Conseil économique et social

Groupe d'experts de la signalisation routière

Examen des signaux du Système de gestion de la signalisation routière non régis par la Convention

Note du secrétariat

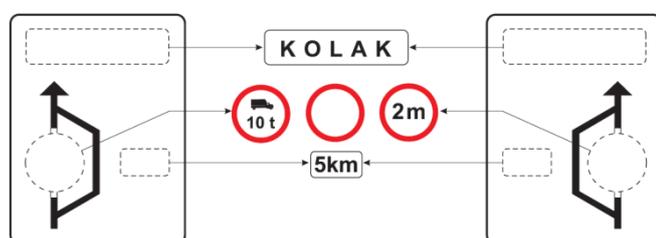
7. Ainsi, tous les cas de rétrécissement de la chaussée mentionnés au paragraphe 4 de la section A de l'annexe 1 ne sont pas illustrés dans l'annexe 3 (où sont uniquement reproduits les signaux A 4 a et A 4 b). Il en va de même pour le signal D, 2. Il semblerait toutefois utile d'illustrer tous les cas possibles de rétrécissement de la chaussée ou de contournement d'un obstacle, en faisant figurer à l'annexe 3 les codes numériques A, 4 a), A, 4 b) et A, 4 c), ainsi que D, 2 a), D, 2 b) et D, 2 c), respectivement (voir ci-dessous).

9. Ce manque de cohérence explique probablement pourquoi il est difficile d'établir clairement si un signal est régi par la Convention ou pas. Il est à noter que le Système de gestion de la signalisation routière ne considère comme régis par la Convention que les signaux reproduits dans l'annexe 3, dans laquelle tous les signaux définis ne figurent pas.

10. **Mesure à envisager** : Doter la Convention d'un système cohérent de définition, de description et de reproduction des signaux et, à cette fin : dans l'article 5, énumérer toutes les classes et sous-classes de signaux ; dans les articles 9 à 21, définir toutes ces classes et sous-classes de façon logique ; dans l'annexe 1, décrire tous les signaux définis dans la Convention ; dans l'annexe 3, représenter toutes les variantes possibles, en particulier pour les signaux des sous-classes A, C et D, en attribuant à chacun un code numérique individuel ; dans l'annexe 3, faire figurer les signaux E, 1 ou G, 1 (qui comprennent d'autres signaux ou symboles) en tant que modèles et non en tant que signaux spécifiques. Les signaux de déviation reproduits ci-après, qui figurent dans la Résolution d'ensemble sur la signalisation routière (R.E.2), sont un bon exemple (R.E.2).

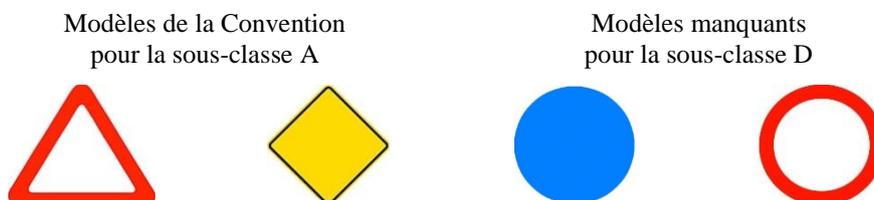
12. Par exemple, deux modèles de signaux sont proposés pour la sous-classe A et tous deux sont reproduits dans l'annexe 3 de la Convention (il est à noter que le modèle A b n'est pas reproduit correctement : le fond est blanc alors qu'il devrait être jaune). Pour la sous-classe D, la Convention permet de choisir entre deux formules : fond bleu avec symboles blancs ou de couleur claire ou fond blanc avec bords rouges et symboles noirs. Seule la première possibilité est reproduite dans l'annexe 3 de la Convention.

13. **Mesure à envisager** : Prévoir, lorsque plusieurs modèles ou variantes sont possibles (voir les sous-classes A et D), une illustration pour chaque modèle ou variante. Sinon, s'interroger sur le bien-fondé desdites variantes.

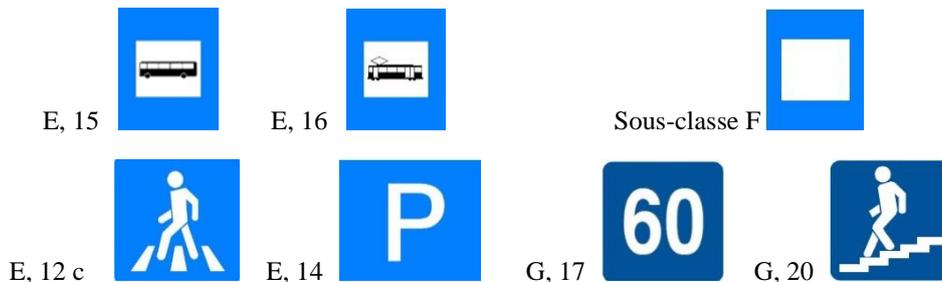
14. Étant donné la variante proposée, pour les signaux d'obligation, au paragraphe 2 du point I de la section D de l'annexe 1 de la Convention, les signaux de la sous-classe D peuvent ressembler à des signaux de la sous-classe C. Cela semble contredire les articles 3 et 8 la Convention.

15. Dans le cas du signal de vitesse minimale obligatoire D, 7, par exemple, si c'est la variante proposée pour l'ensemble de la sous-classe D qui est choisie, le signal ressemblera au signal de limitation de vitesse C, 14.

20. **Mesure à envisager** : Revoir le paragraphe 1 de l'article 8 de la Convention et les caractéristiques générales des sous-classes de signaux figurant dans l'annexe I de façon à différencier clairement les sous-classes.
